改善箇所説明図

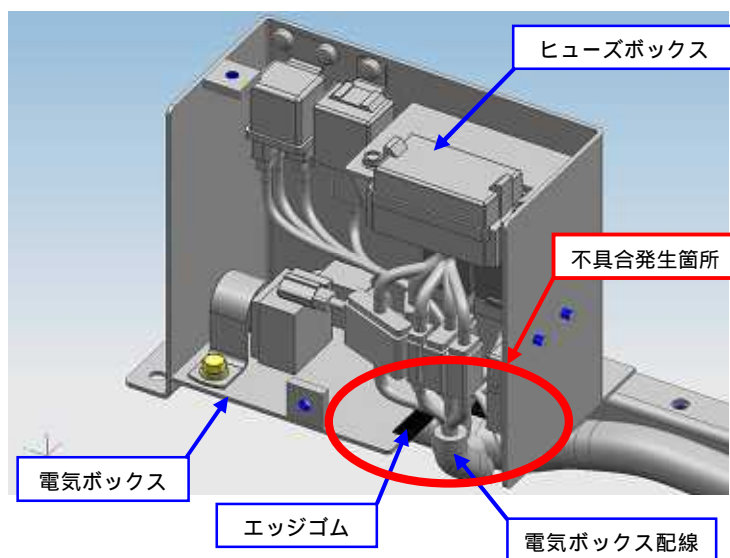
【不具合発生箇所及びその内容】

エンジン制御用リレー等を装着するための電気ボックスの配線固定方法および切り欠き部に装着したエッジゴムの長さが不適切なため、当該配線が電気ボックスの金属部分に接触する場合がある。そのため、そのままの状態で使用を続けると配線の被覆に傷がついて電気ボックス配線が短絡し、エンジン停止やライト不点灯等の不具合が発生し、最悪の場合、火災にいたるおそれがある。

【改善措置内容】

全車両、電気ボックスに配線固定ステーおよびバンド追加により、適切に固定する。また、エッジゴムの適切なものに変更する。
